*Référence du projet : Travaux de rechargement de plage, aménagement d'un plan de dragage pluriannuel de l'embouchure du PORTO en vue du rechargement de la grande plage de PORTO, sur le territoire de la commune d'OTA.*

*Demande présentée le 07 décembre 2021 par la mairie d'OTA représentée par M. Pierre-Paul PIANELLI*

Réponse à la demande de compléments formulé par la DREAL par courriel le 08/03/2022

**Figure 1 : Topo-bathymétrie de la zone d'étude réalisée en 2017-2018 dans le cadre du projet LITTO3D et topographie réalisée par CREOCEAN en 2021 dans le cadre de la mise en place d'un plan de dragage pluriannuel pour le rechargement de la grande plage de Porto**

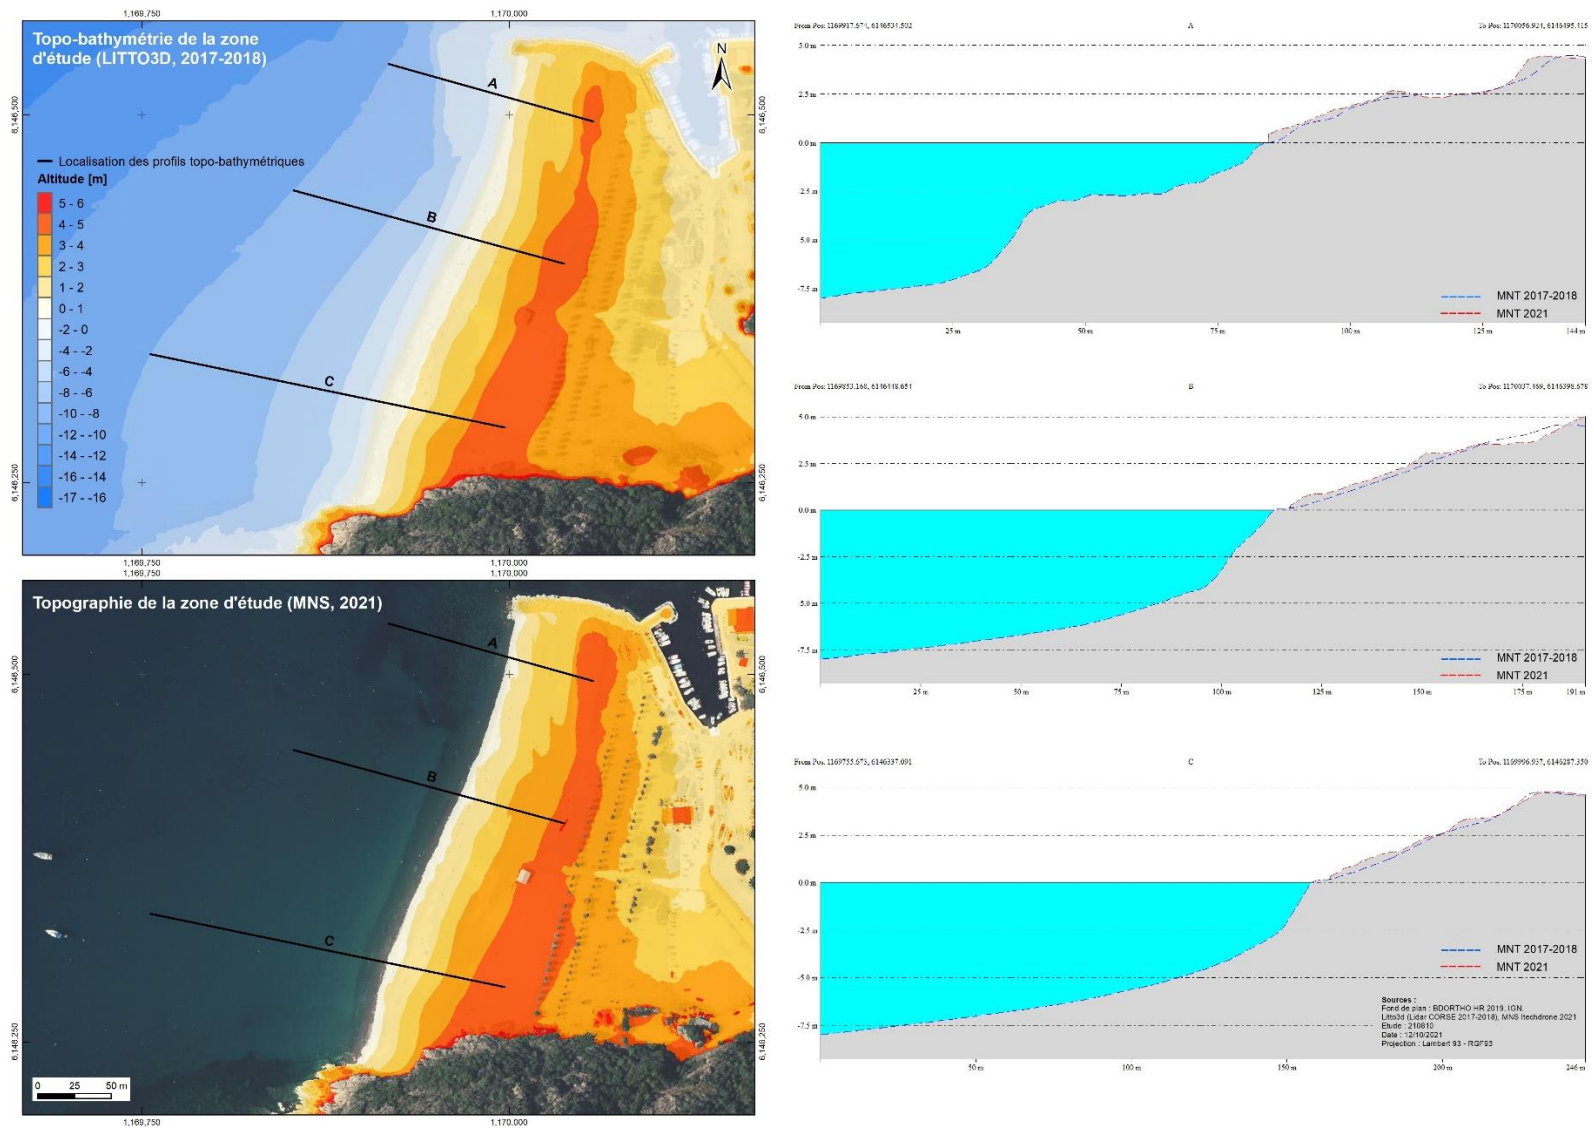
### Concernant l'évaluation des volumes qui pourront être utilisés pour le rechargement de la plage :

**Des relevés topographiques ont été réalisés** en 2021 par CREOCEAN (Figure 1). Le profil de la plage a été comparé au dernier relevé qui avait été réalisé, en 2017-2018, dans le cadre du projet LITTO3D. Cette comparaison a permis de mettre en évidence une cuvette en haut de la plage d'un volume d'environ **500 m<sup>3</sup>** (Figure 2).

Figure 4 : Mise à jour de la carte des biocénoses et délimitation des zones de travaux et des zones de la zone d'influence du rechargement de la plage

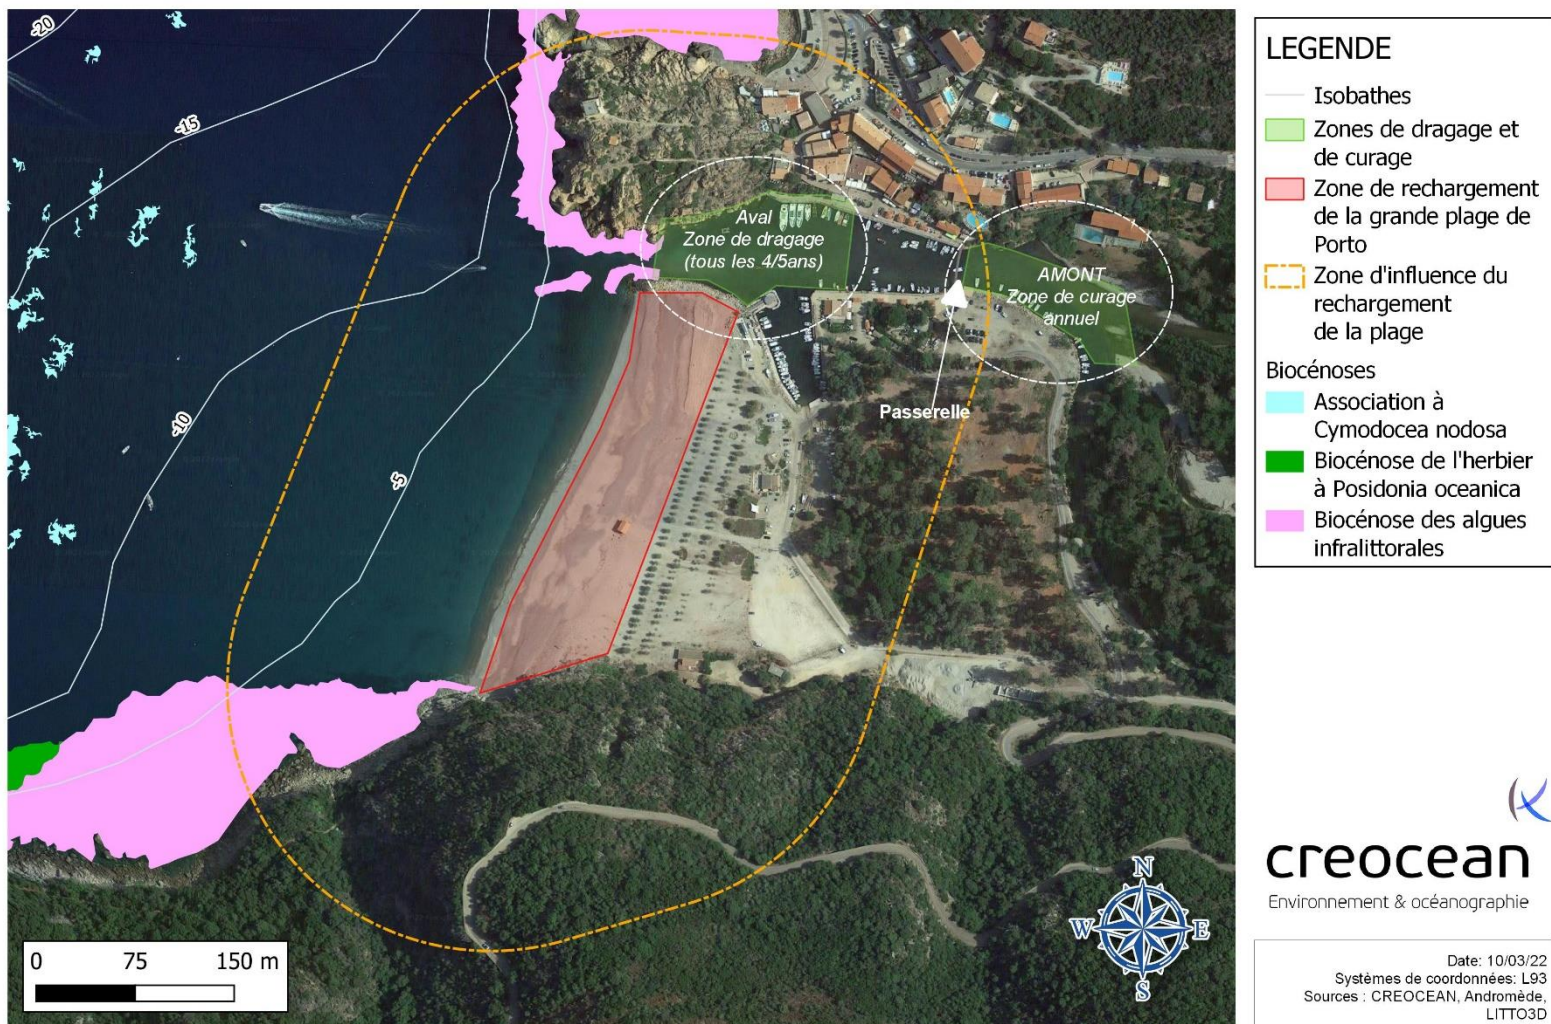
### Concernant les biocénoses à proximité du projet :

**Les espèces protégées les plus proches du projet sont donc les herbiers de Cymodocée, situés à plus de 350 mètres du projet. Les herbiers de posidonie les plus proches sont situés à plus de 550 mètres de la zone de travaux.**

La cartographie de MEDTRIX a donc été mise à jour en prenant en compte l'absence d'herbier de Posidonie au niveau de l'embouchure, mise en évidence par Créocéan. La zone d'influence du projet a été définie à l'aide d'une zone tampon de 200 mètres autour du centre de la plage (Figure 4).
